**CIRCULAR ACLARATORIA N° 5**

**LICITACIÓN PÚBLICA NACIONAL E INTERNACIONAL N° 5/2018 / EXPEDIENTE TRE-SOF- N°  
0000211/2018**

**“ADQUISICIÓN DE MÁQUINAS DISTRIBUIDORAS DE BALASTO Y BATEADORAS DE TROCHA  
MÉTRICA”**

**ACLARATORIAS CON CONSULTA**

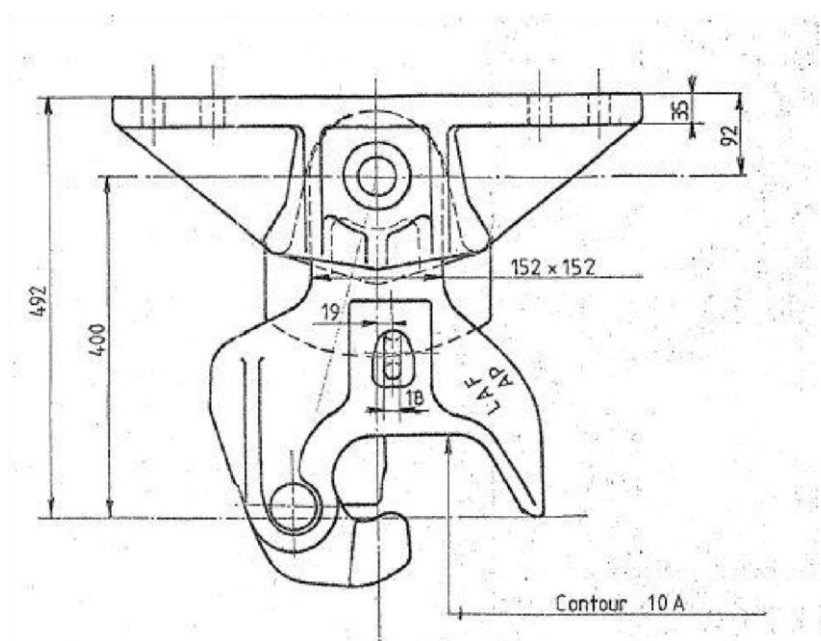
PET (folio 46 y 47): “Dispositivo de acople”

“Rogamos confirmar que el tipo requerido es sin amortiguación, o sea según dibujo en continuación o alternativamente rogamos entregar un dibujo del acople requerido para que se pueda comprobar la posibilidad de montarla a las máquinas.”

No se acepta. Deberá ajustarse a los términos del PET.
